- Plan Local d'Urbanisme intercommunal -

DU PAYS DE LA ZORN

NOTICE EXPLICATIVE

MODIFICATION N°1

4.4.1. Plans de règlement

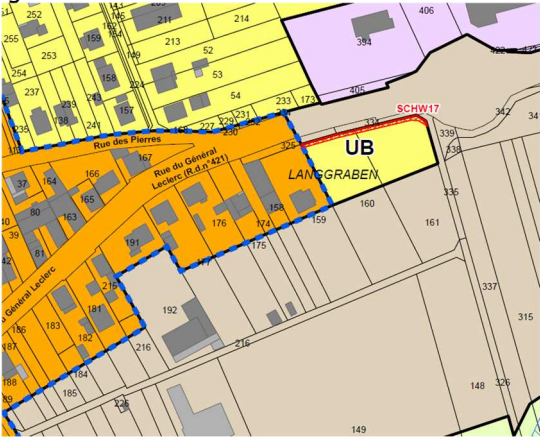
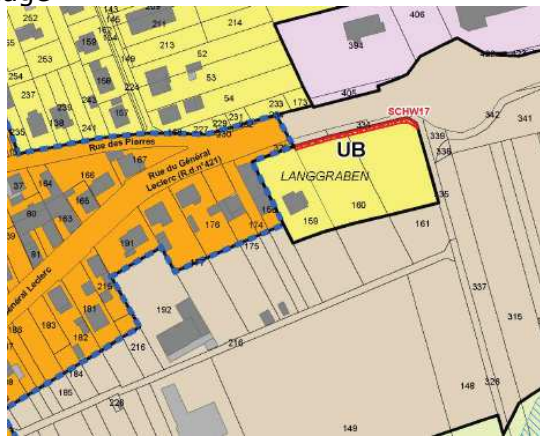
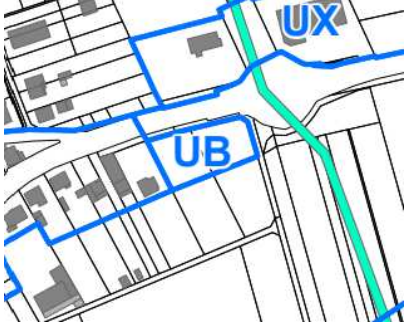
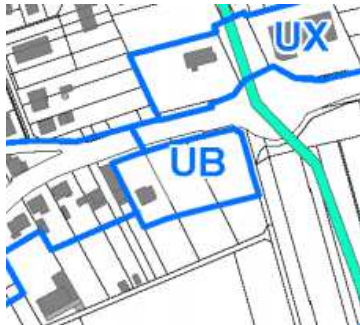
Cette correction matérielle conduit à adapter les limites du secteur UB localisé au Sud Est de la commune Schwindratzheim, de la manière suivante :

- à l'ouest intégration en secteur de zone UB d'une parcelle classée en zone UA dans le cadre de l'approbation du PLU ;
- au sud, intégration d'une partie de parcelles inscrites en secteur de zone A1 au PLUi approuvé, mais classée en UX dans le dossier mis à l'enquête publique, et cela sur une profondeur de 50 mètres tel que prévu dans la délibération sus visée.

Le plan de règlement est modifié comme suit :

5.4.1. Plans de règlement

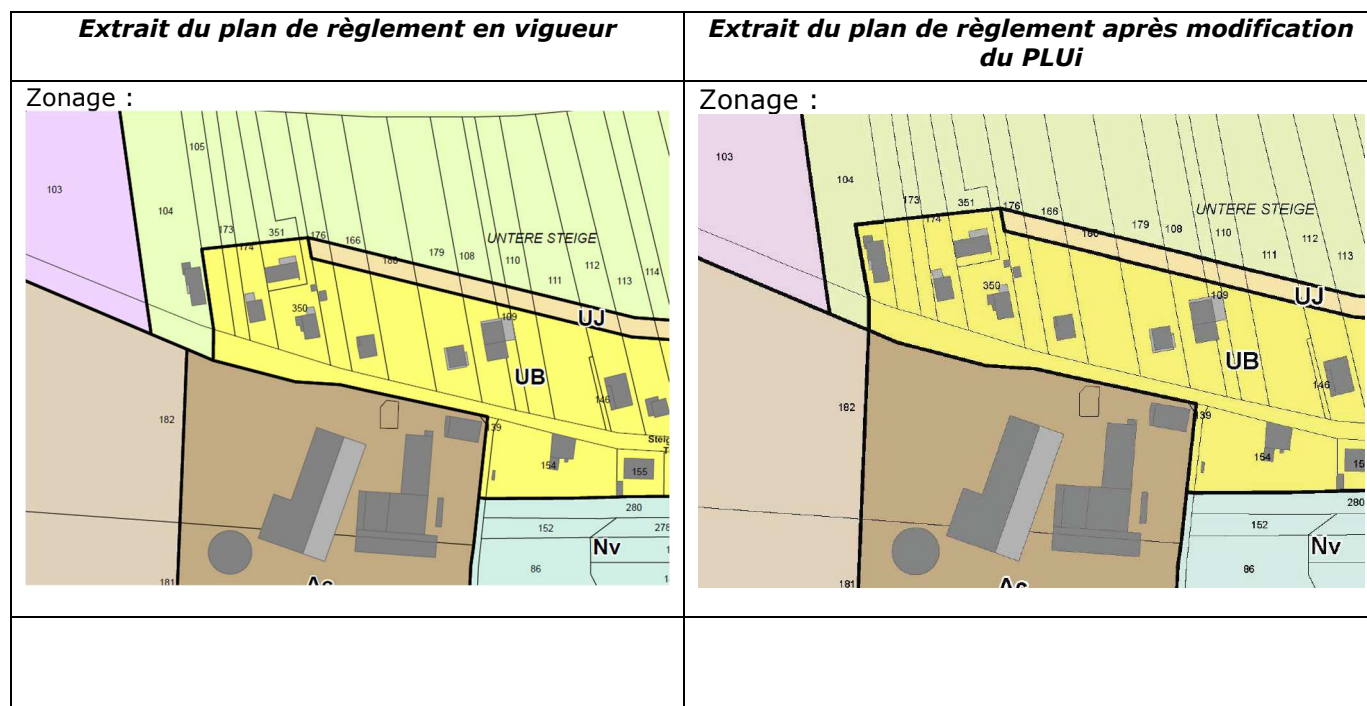
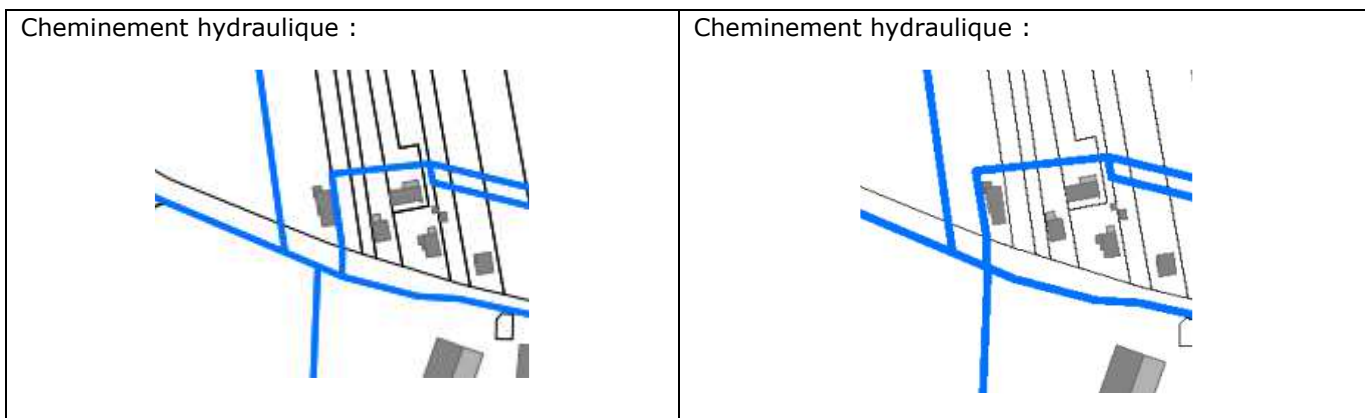
La commune de Hohfrankenheim et la Communauté de Communes souhaitent rectifier une erreur matérielle dans le tracé d'une limite de zone UB.

Le plan de règlement est modifié comme suit :

6.4.1. Plans de règlement

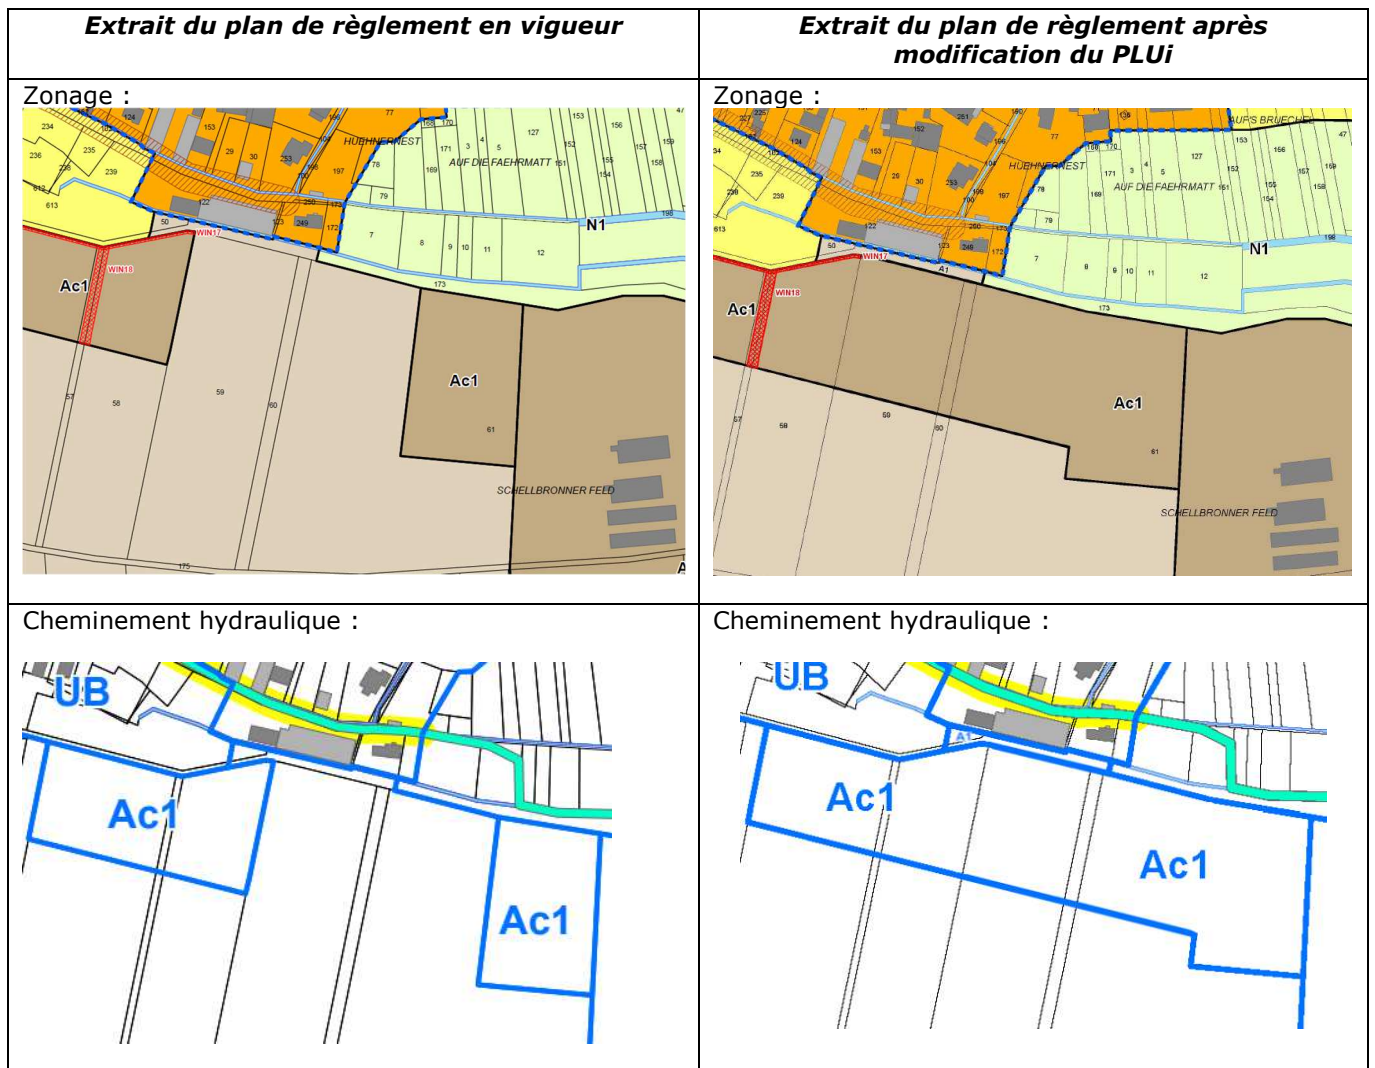
Ce point de modification vise à reclasser des terrains agricoles (A1) non constructibles dans le PLUi en vigueur, en terrains agricoles constructibles sans élevage (AC1) pour y permettre l'édification d'un hangar à houblon.

Le plan de règlement est modifié comme suit :

8.4.1. Plans de règlement

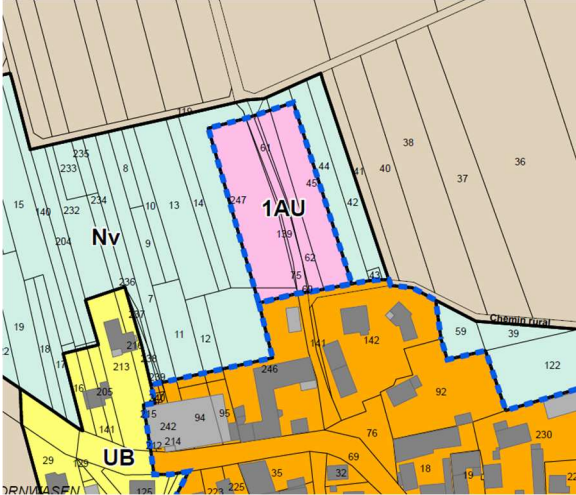
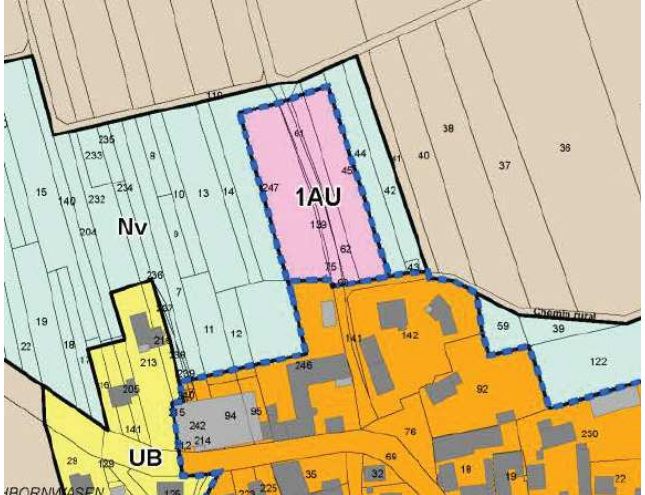
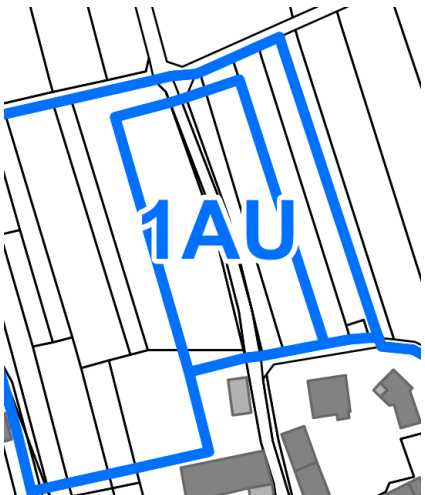
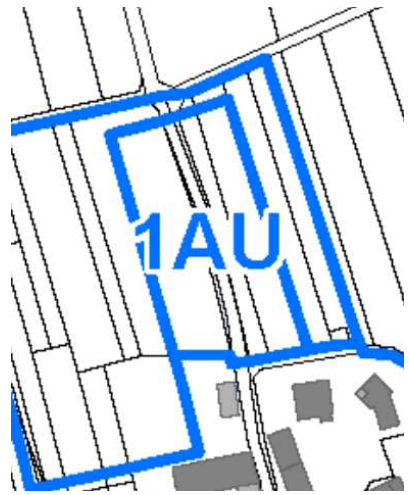
Ce point de modification vise à modifier très légèrement la limite entre la zone UA et la zone IAU inscrite au plan du règlement graphique du village de Zoebersdorf.

L'objectif de cette modification est de permettre la mise en œuvre d'un projet opérationnel sur la zone IAU, sans enclaver ce bout de parcelle qui n'a pas vocation à être intégré dans l'opération d'aménagement de la zone IAU, puisque cette dernière correspond à un fond de parcelle inscrit en UA et occupée par un verger.

Le plan de règlement est modifié comme suit :

7.2. SECTEUR NORD MAIRIE (ZOEBERSDORF)

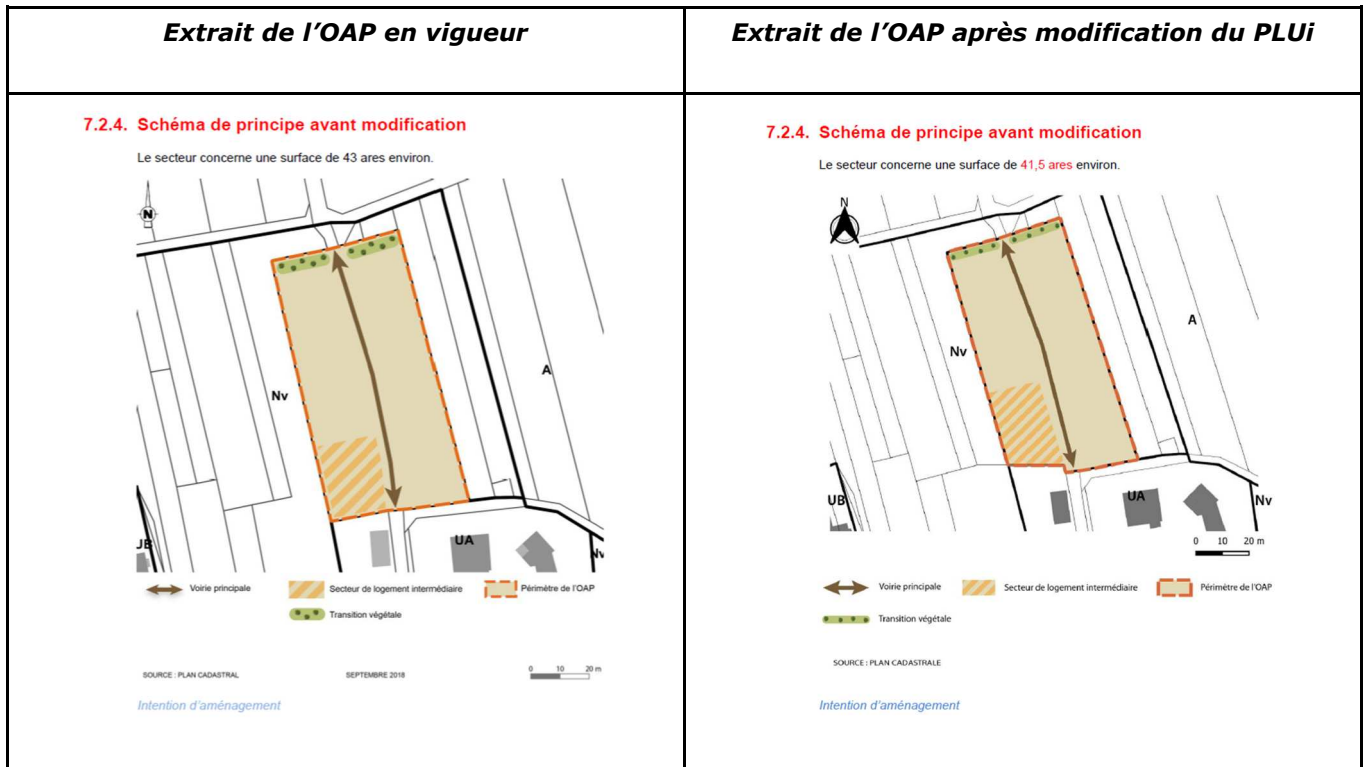
7.2.4. Schéma de principe est modifiée comme suit pour prendre en compte la modification du zonage

9.4.1. Plans de règlement

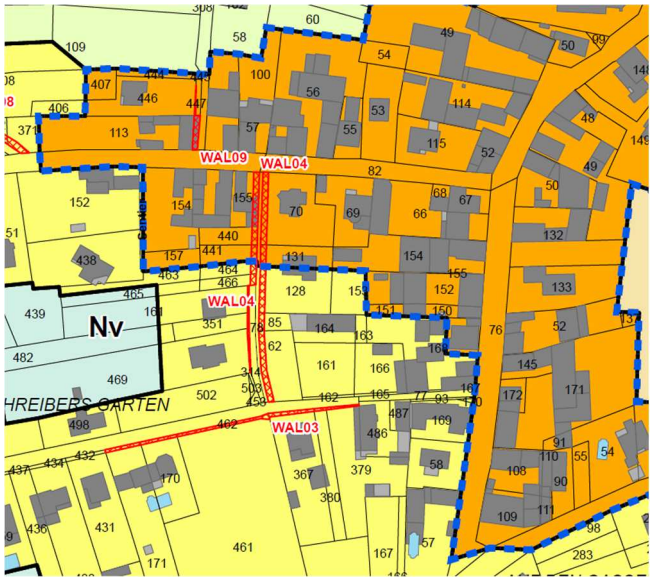
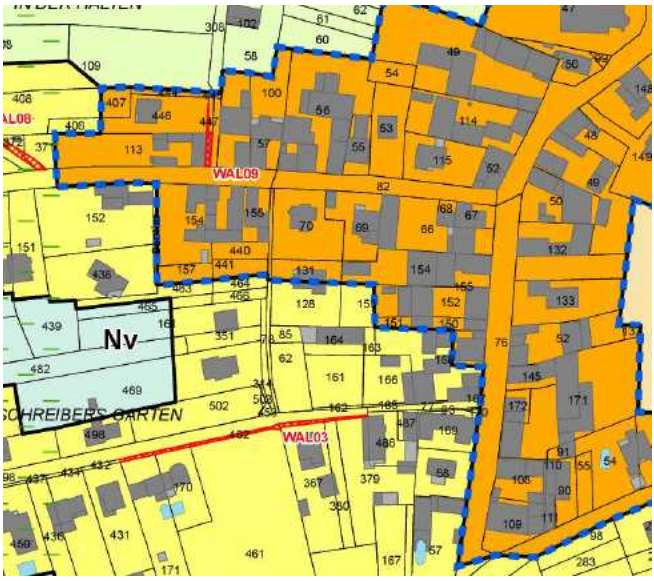
Ce point de modification du PLUi vise la suppression de l'emplacement réservé WAL 04 sur la commune de Waltenheim-sur-Zorn. Cet emplacement réservé (ER) prévu pour permettre l'élargissement de la ruelle Sauergaessel est supprimé, car la commune ne souhaite plus mettre en œuvre ce projet d'élargissement de cette voie piétonne. L'acquisition foncière pour cet élargissement et la mise en place de cet ER devient donc inutile.

Le plan de règlement est modifié comme suit :

ER MIN01 « élargissement de voie de la rue du
Stade à 6,50 mètres »

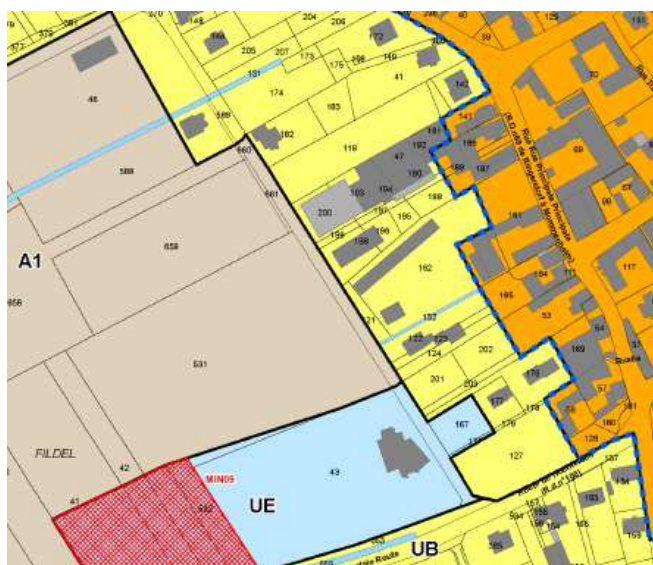
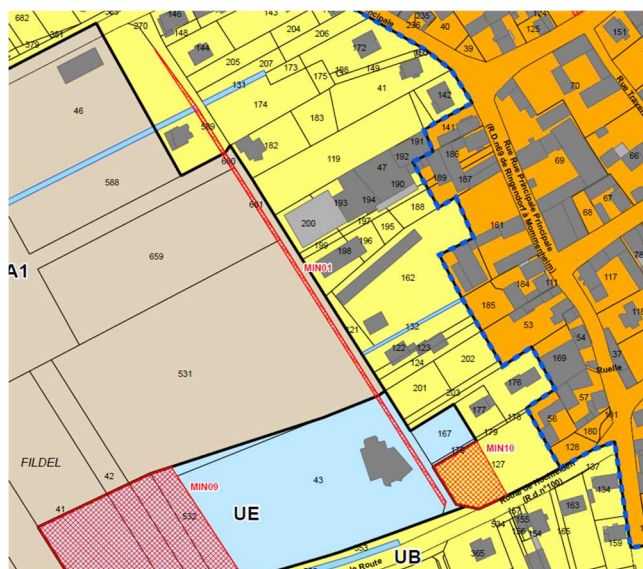
- L'emplacement réservé ER001 « élargissement de voie de la rue du Stade à 6,50 mètres»,
- L'emplacement réservé ER003 « élargissement de voie de la rue des Vignes à 6,50 mètres»,
- L'emplacement réservé ER005 « élargissement de voie de la rue des Jardins à 6,50 mètres»,
- L'emplacement réservé ER010 « implantation d'un équipement».

Le plan de règlement est modifié comme suit :

ER MIN010 « implantation d'un équipement »

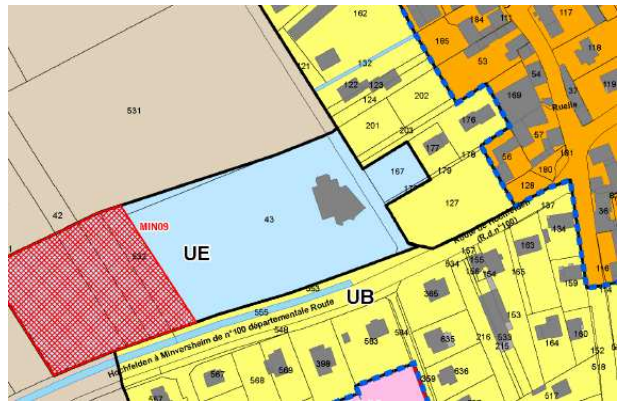
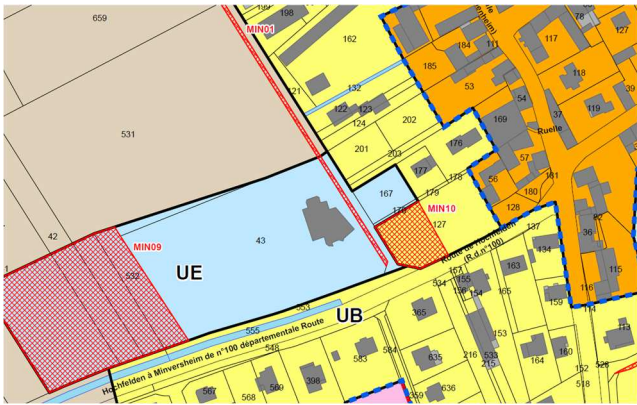
- Pour l'ER MIN010 « implantation d'un équipement » : Cette parcelle était initialement prévue pour l'agrandissement du parking de la salle polyvalente. La suppression du second terrain de tennis permet la création d'un second parking en contrebas de la salle polyvalente. Cet emplacement réservé ne nécessite donc plus d'être maintenu. L'emplacement réservé ER010 est supprimé.

L'OAP « AMENAGEMENT : en secteur à urbaniser habitat » **9. Hochfelden / 9.1. SECTEUR HIRONDELLES** est modifiée comme suit :

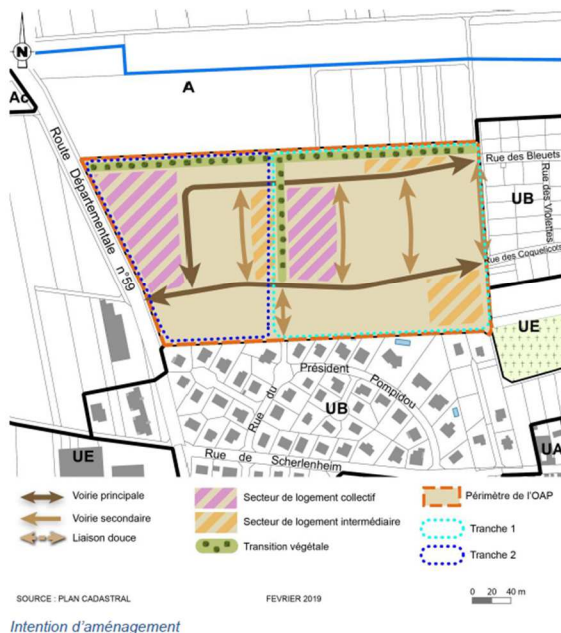
Le secteur est programmé en deux phases :

- la première phase (est de la zone) avant ~~2025~~ 2022, soit 100 logements),
- la seconde phase (ouest de la zone) ~~après à compter de 2025~~ 2022, soit ~~120~~ 90 logements.
